DPP.671.2.2022

Dotyczy wariantu inwestorskiego dla budowy linii kolejowej nr 85 na odcinku Łódź – Sieradz
Północny przez gminę Pabianice

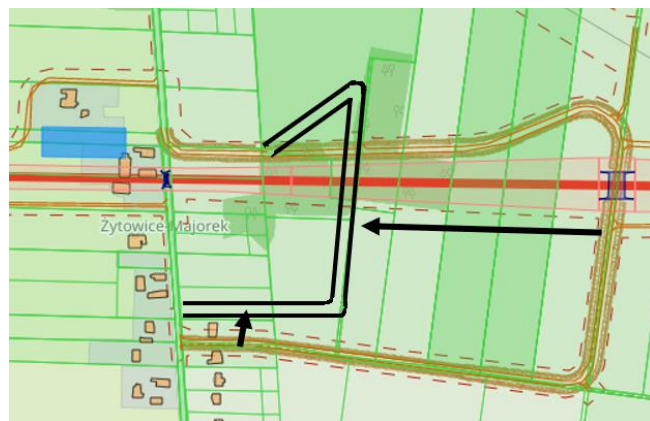
Lp.	Uwaga	Rysunek pomocniczy
1	W miejscowości Gorzew koniecznym jest połączenie projektowanych dróg technicznych biegnących wzdłuż linii kolejowej. Proponowane rozwiązanie poprawia obsługę komunikacyjną.
